**Projet d'aménagement d'un parc photovoltaïque**

**Commune d'Izaux (65) – au lieu-dit « La Lande »  
porté par la SAS JMB Solar (Total Quadran)**

**Avis de l'Autorité environnementale  
sur le dossier présentant le projet et comprenant l'étude d'impact  
(articles L122-1 et suivants du Code de l'environnement)**

**N° saisine: 2020-8482  
N° MRAe 2020APO39  
Avis émis le 08/06/2020**

Plan de masse avec les principaux éléments du projet (source TOTAL Quadran)

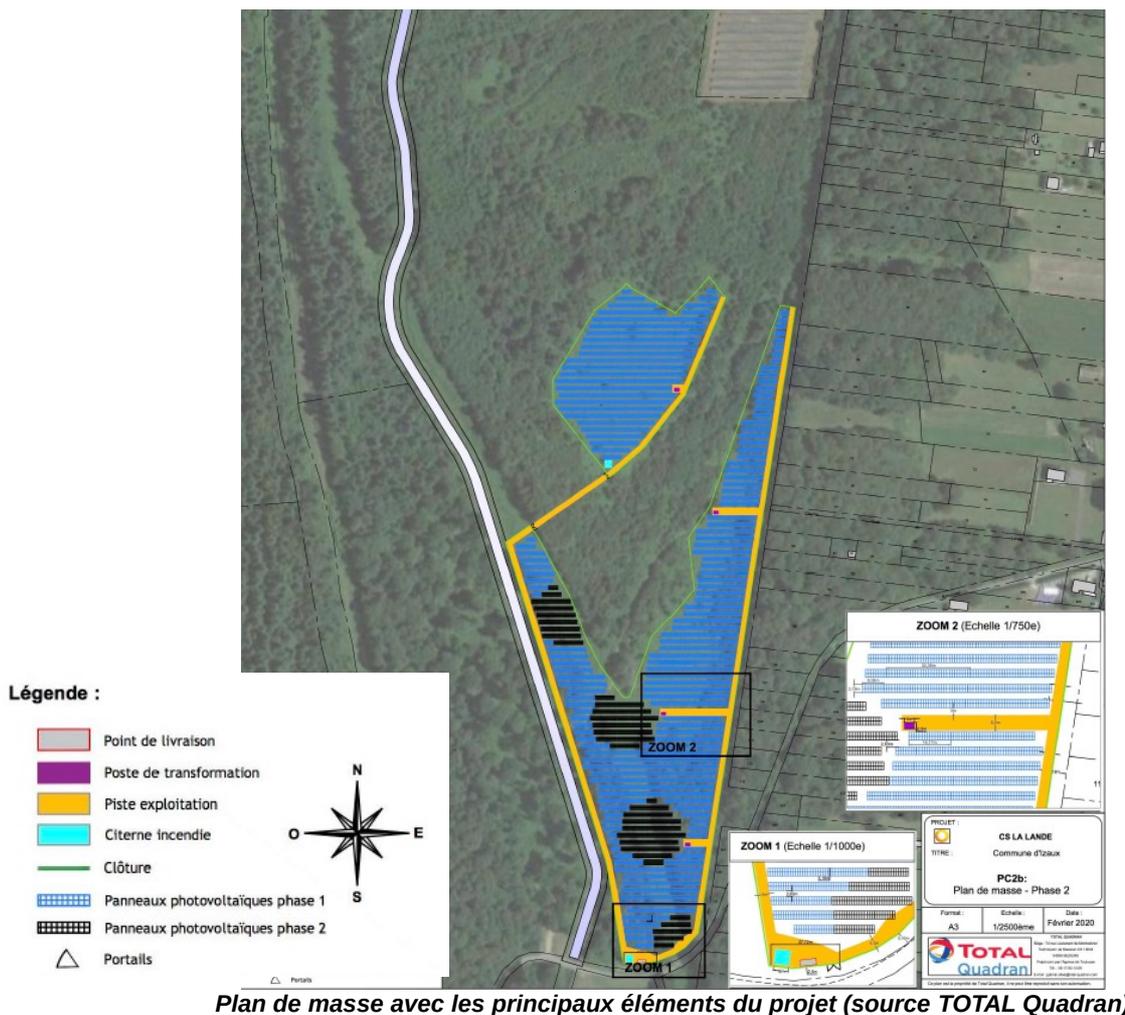
Par ailleurs, une cartographie des zones à enjeux, reprenant également l'emprise des équipements, aurait permis de visualiser et mieux comprendre les zones d'évitement qui ont été retenues.

**La MRAe recommande d'intégrer une carte qui permet à la fois de visualiser les zones à enjeux environnementaux et l'implantation des équipements prévues afin de pouvoir évaluer les impacts potentiels du projet.**
